**RAPPORTO SULLE ATTIVITÀ PER LA PROGETTAZIONE ED ESECUZIONE
DELLE OPERE DI COMPENSAZIONE E MITIGAZIONE FUORI RECINZIONE**

AREE A VERDE "CRITICHE"

Milano, 17 febbraio 2016

PROPOSTA DI RICOLLOCAZIONE OPERE DI COMPENSAZIONE AMBIENTALE

R3

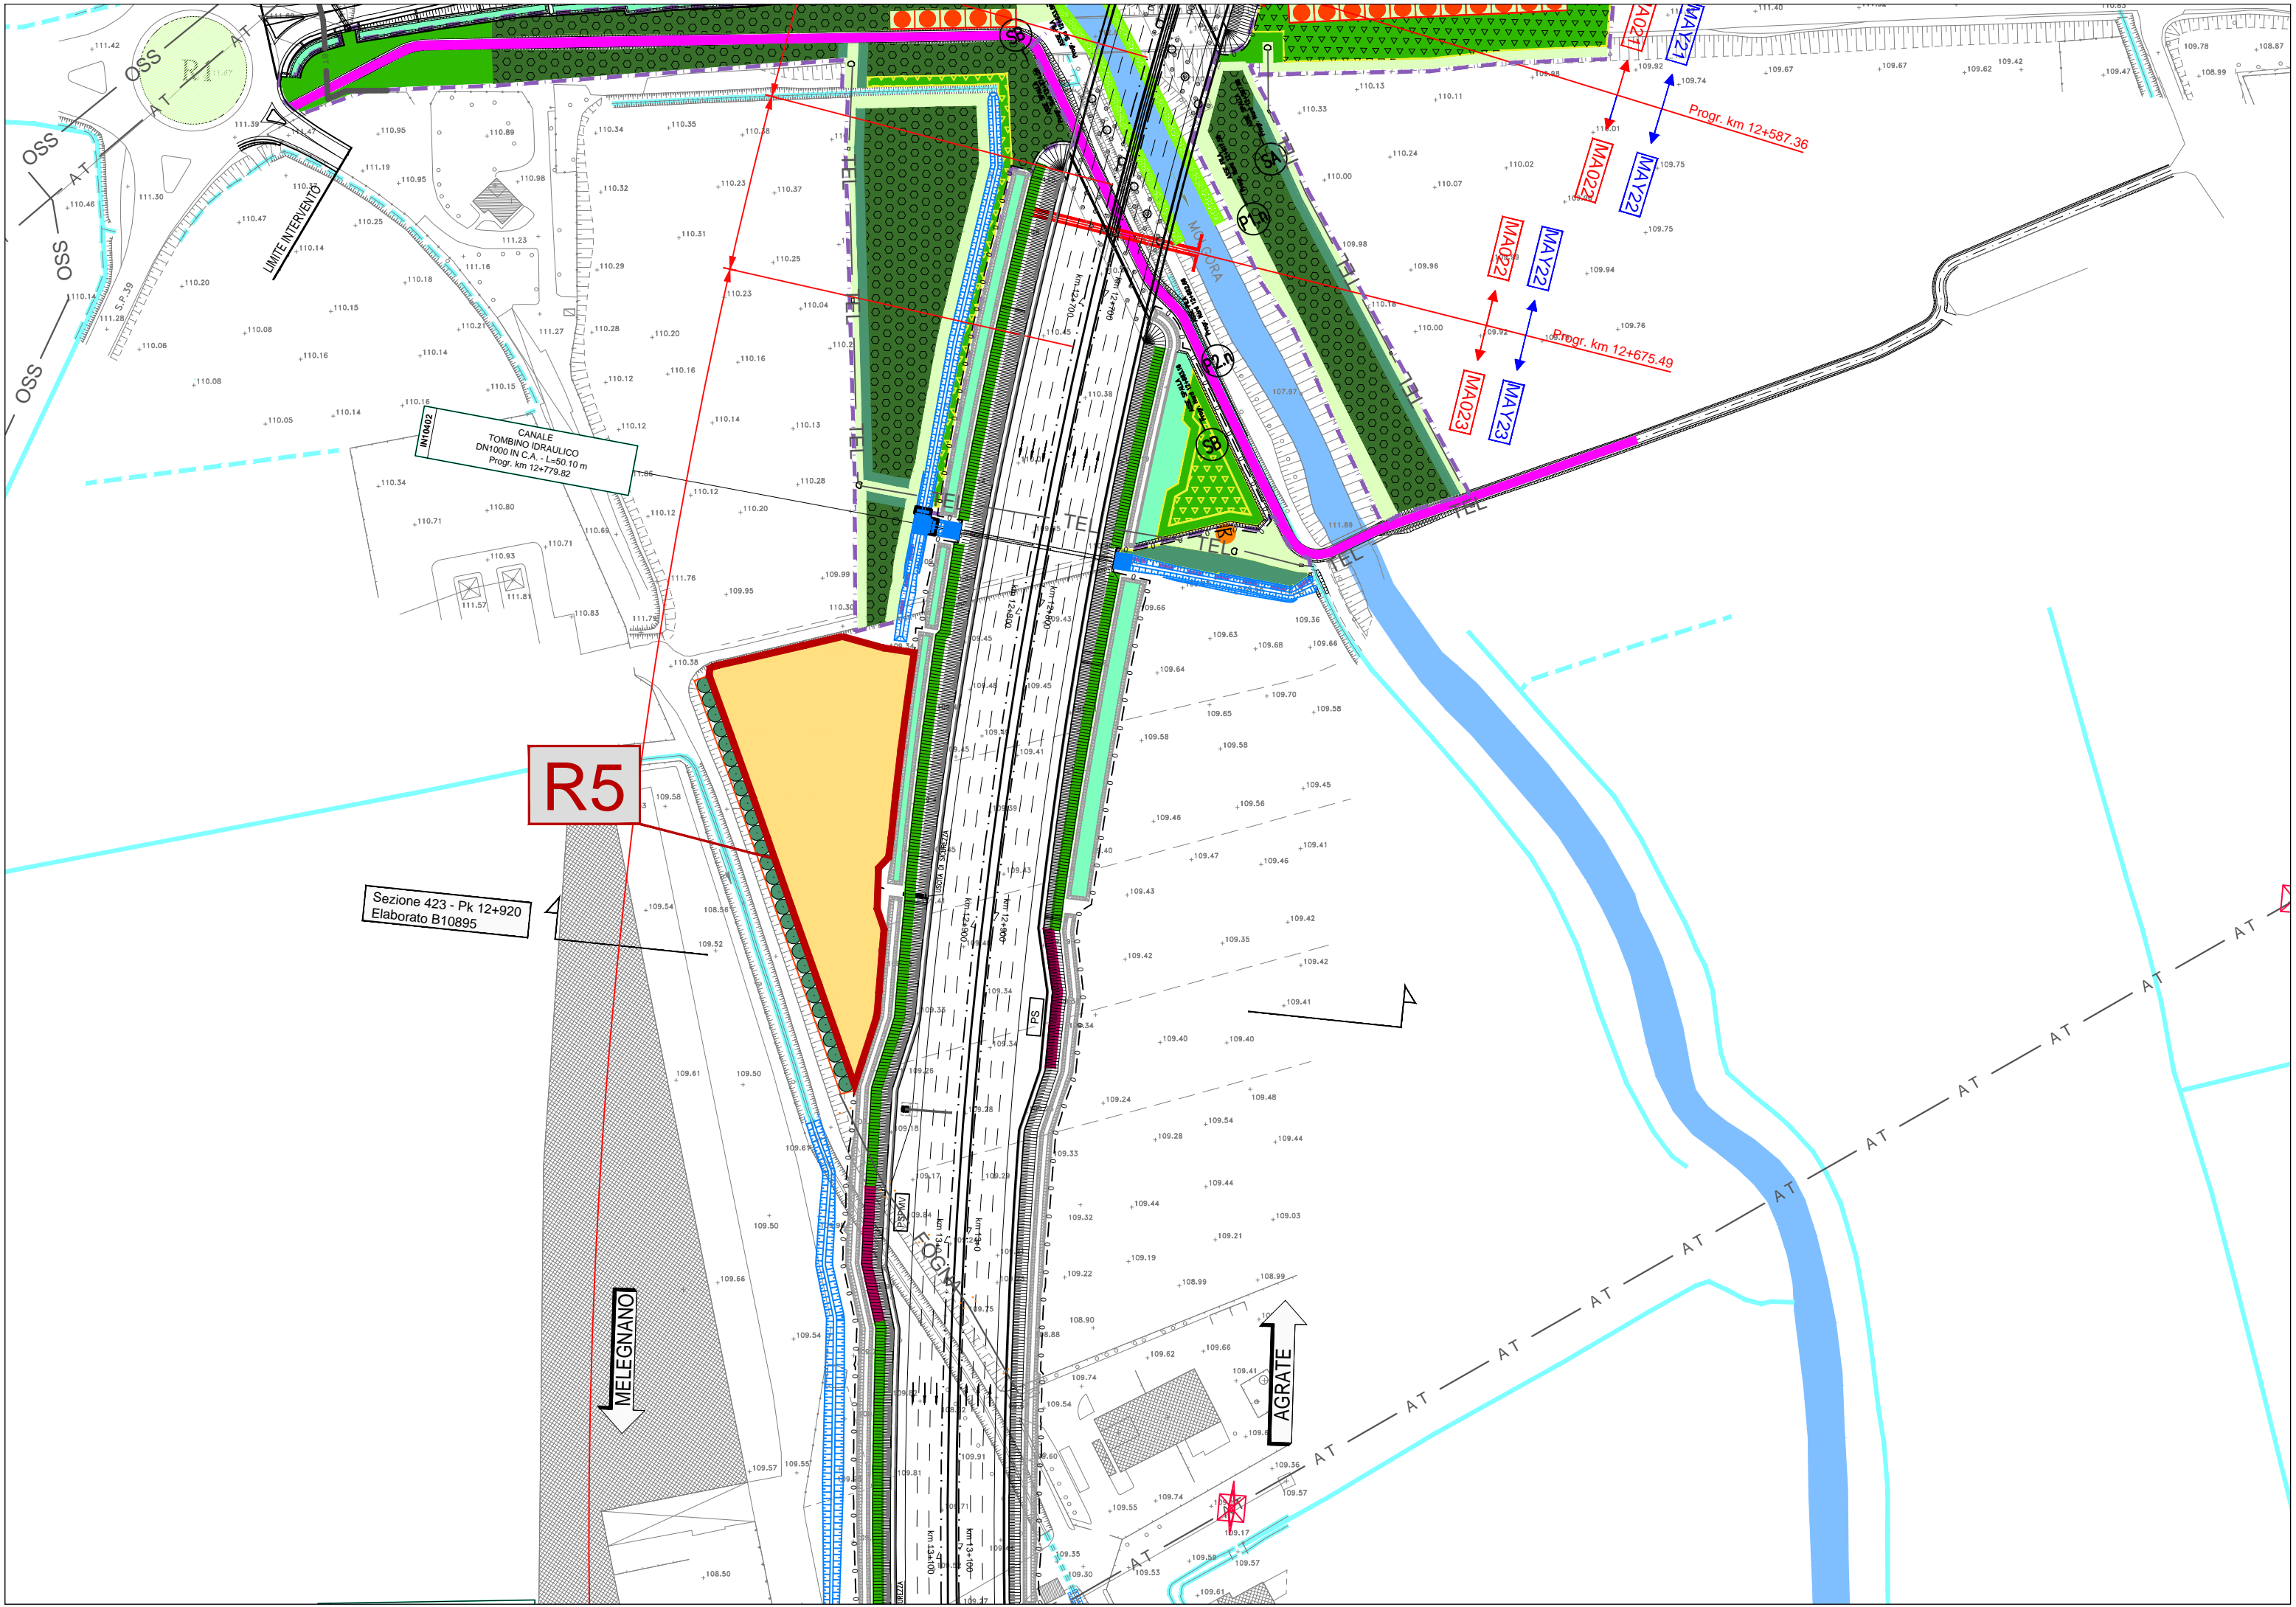
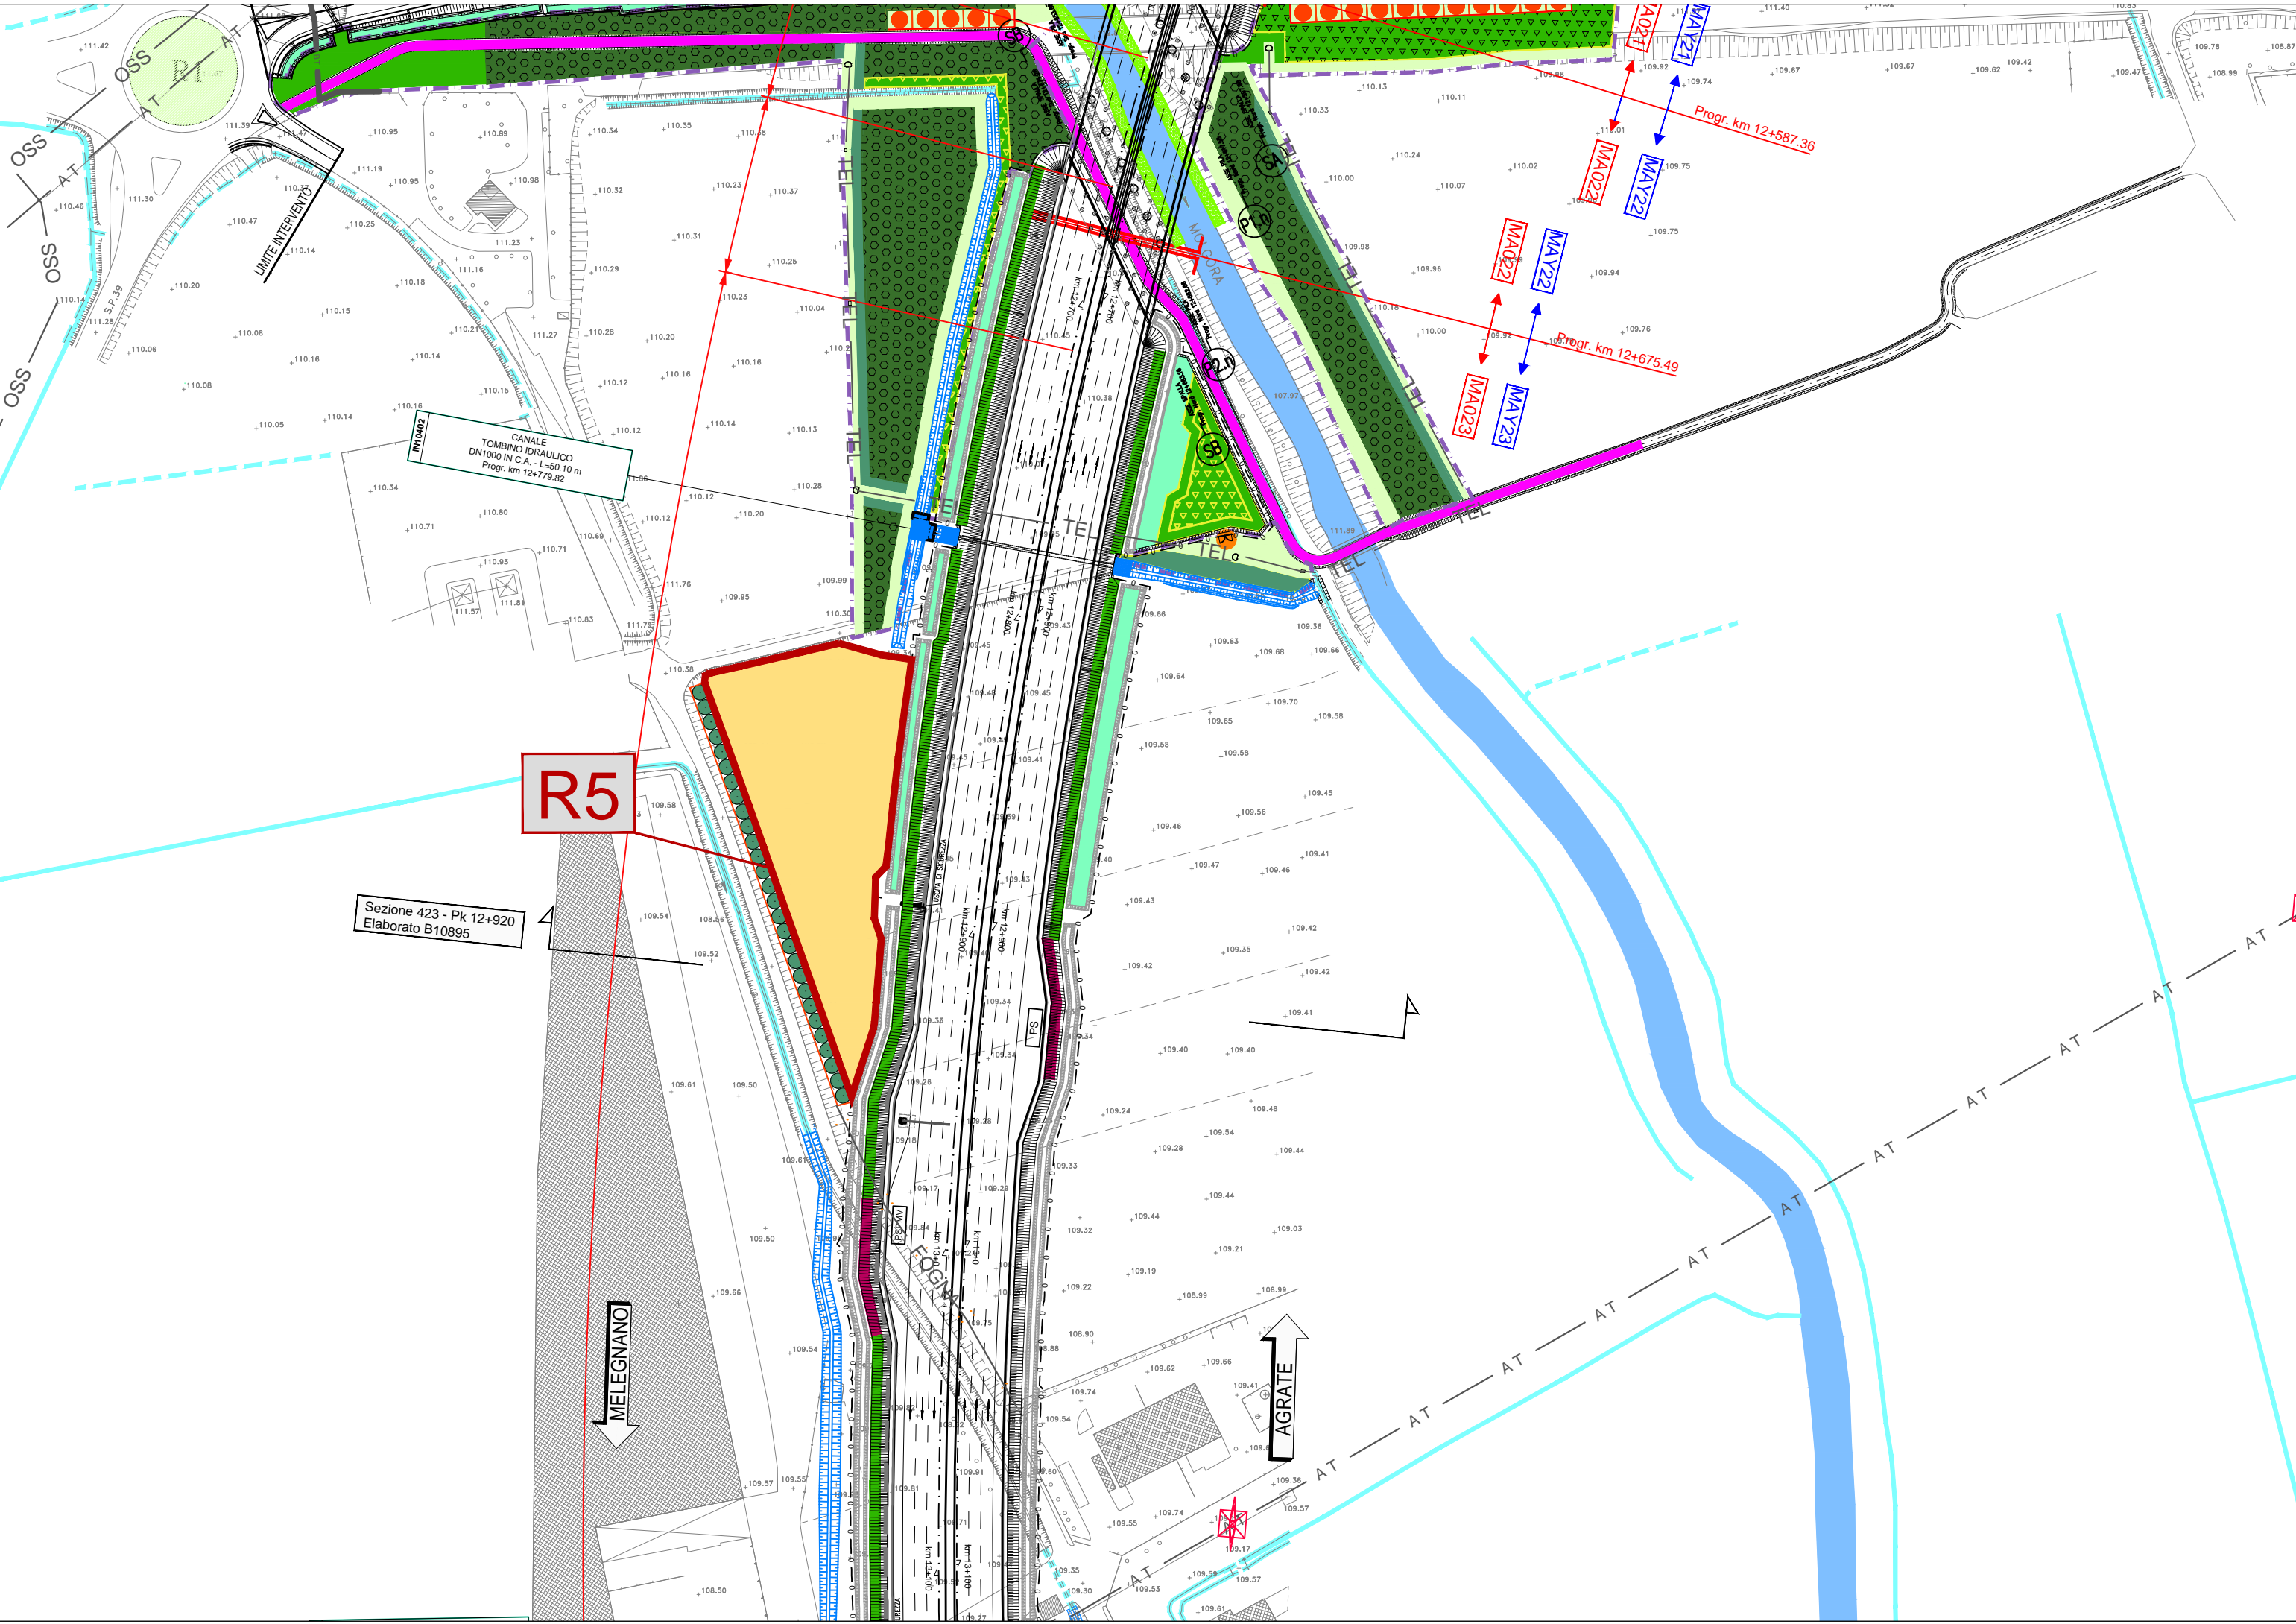
Nelle tavole allegate si riportano le aree per cui è previsto lo spostamento delle opere a verde, contornate di rosso e identificate con il codice S ed un numero progressivo (ad es.: S8). Sono inoltre stati individuati i reliquati in cui sarà previsto il ricollocamento delle opere a verde, indicate nelle tavole con un retino giallo ed un codice R seguito dal numero progressivo (ad es.: R5). Gli stralci cartografici sono in scala 1:2.000.

Tutte le essenze (alberi ed arbusti) saranno ricollocate nelle nuove aree, in modo tale da mantenere invariate le quantità rispetto a quanto già approvato nel Progetto Esecutivo e a quanto previsto nel Progetto Definitivo. Dovrà essere invece adeguata la tipologia delle specie vegetali a seconda della consociazione vegetazionale più idonea (ripariale o planiziale) in funzione del nuovo sito di piantumazione oltre che all'aggregazione delle specie arboree in funzione delle loro altezze (I, II e III grandezza) così da ridurre l'ombreggiamento verso i campi agricoli.

All'interno dei reliquati individuati sono state calcolate le aree effettivamente disponibili per il ricollocamento delle piante mantenendo le distanze di rispetto dalle interferenze, dai canali e delle viabilità confinanti.
